TL_2314：センサーモジュールの変更

iVario 2-S P、iVario L P、iVario XL P

2023/05/19

対象となるコンポーネント

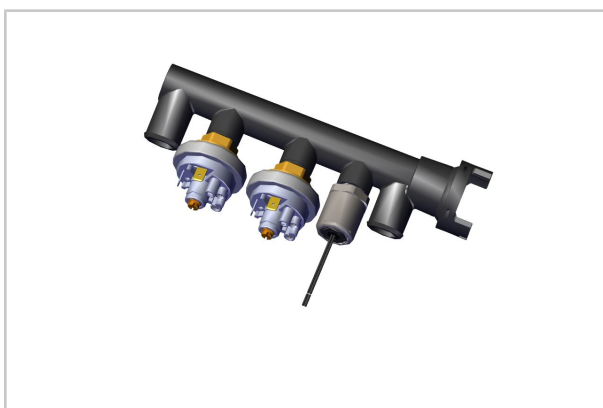
圧力オプション付きのユニットの信頼性をさらに高めるため、センサーモジュールおよび20mbarと350mbarの圧力スイッチが修正されました。

新しい構造では、圧力センサーは両方の圧力スイッチの間にあります。圧力スイッチは2つのクランプと1つのサポートプレートで支えられており、現在はねじ留めされていません。これにより、圧力測定面が著しく拡大します。
